Projet éolien de Fortel Villers

Communes de Fortel-en-Artois, Villers-l'Hôpital (62)

Réponses apportées à l'avis de la MRAE Hauts-de-France du n°MRAe 2022-6063

Février 2023

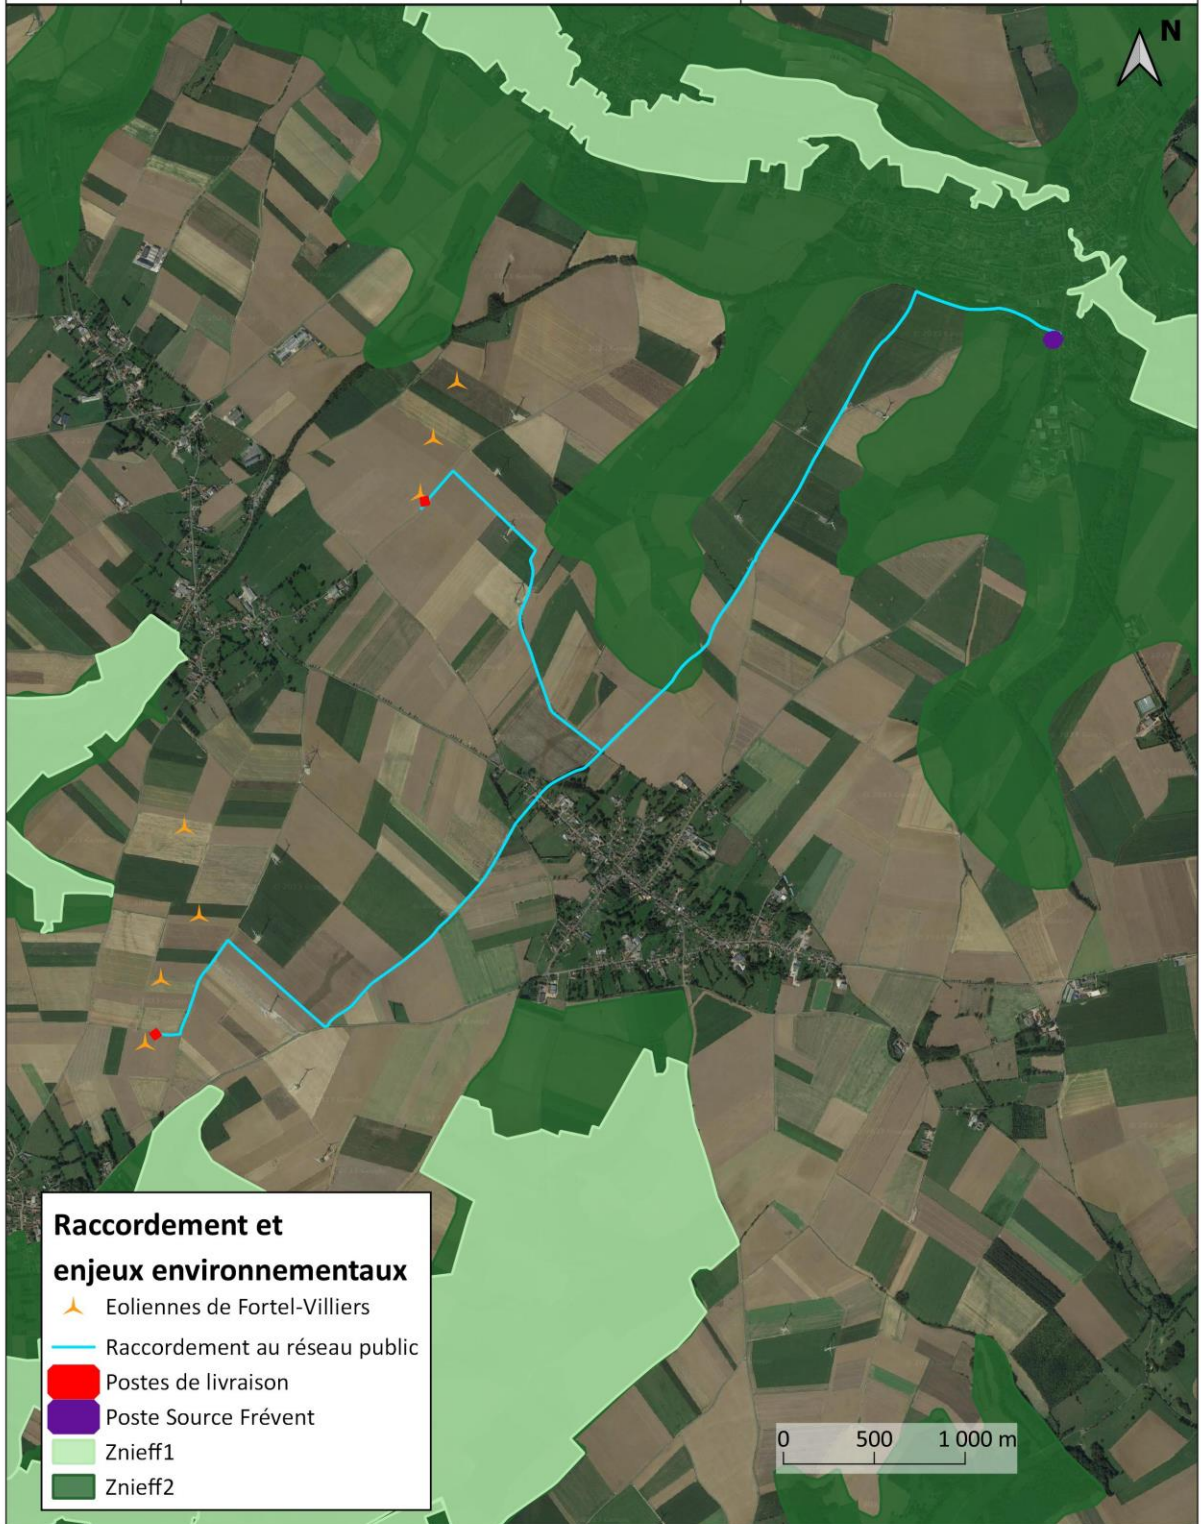
6. *« Le modèle n'est pas encore choisi, l'avis est rendu sur un projet de sept éoliennes d'une hauteur maximale en bout de pale de 135 mètres et de garde au sol d'au moins 25 mètres (étude d'impact page 313), localisées comme indiqué ci-dessous ».*

- ➔ Dans la version actualisée du DDAE, le porteur de projet a retiré deux modèles d'éoliennes prévus initialement dans son choix de gamme passant ainsi d'une garde au sol de 25 mètres à 30 mètres minimum (Cf. l'Etude d'Impact actualisé [désigné ci-après EI actualisé, p337]).
- ➔ Nous rappellerons que trois modèles d'éoliennes sont inscrites dans la DDAE à savoir une Enercon E103, une General Electrics GE103 ainsi qu'une Vestas V100 (cf. VNEI actualisé, p125). Ces 3 modèles sont semblables dans leurs dimensions et impliquent des impacts très similaires. Le modèle maximisant a été considéré pour l'évaluation des impacts.
- ➔ L'évolution technologique des éoliennes, constatée depuis de nombreuses années et anticipée par notre entreprise nous conforte à déposer plusieurs modèles d'éoliennes dans le but de s'assurer d'une disponibilité de celles-ci lors de la construction future.

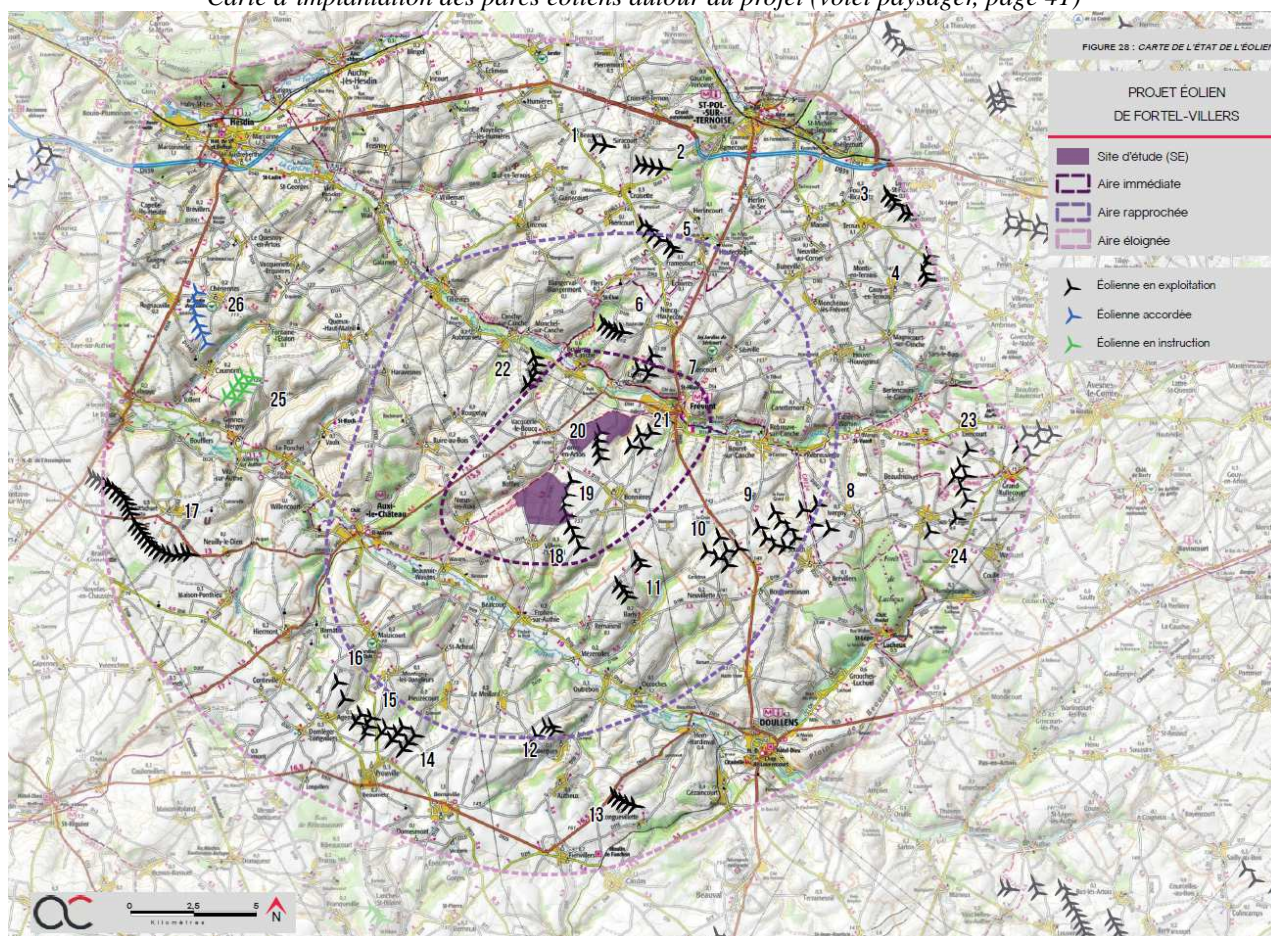
L'autorité environnementale relève que trois éoliennes sont implantées à proximité immédiate du parc éolien de Bonnières I à 360 mètres, et que quatre éoliennes sont implantées à proximité immédiate du parc de Bonnières II à 350 mètres. Le projet s'insère donc en continuité, voire en superposition des parcs de « Bonnières I et II », mis en service en 2014. Les caractéristiques détaillées des éoliennes de ces parcs construits, notamment la hauteur, le diamètre des rotors et la garde au sol, ne sont pas indiquées.

L'autorité environnementale recommande de préciser les caractéristiques des parcs éoliens voisins de Bonnières I et II, de la Longue Rive et Les Treize et de les prendre en compte dans l'ensemble des analyses de l'évaluation environnementale et notamment pour les mesures d'évitement ou de réduction des impacts du projet.

➔ Il convient de rappeler que l'étude paysage et patrimoine actualisée à la page 42, recense tous les projets et parcs éoliens situés jusque dans l'aire d'étude éloignée. Il s'agit des parcs en service, mais aussi des projets autorisés et en cours d'instruction avec un avis de l'Autorité Environnementale délivré. Ce tableau récapitulatif indique le gabarit total des éoliennes. Ainsi, les mesures d'évitement, de réduction et d'accompagnement tiennent d'ores et déjà compte du gabarit des éoliennes voisines (notamment celles des parcs éoliens voisins de Bonnières I et II, de la Longue Rive et Les Treize) au projet éolien Fortel-Villers.
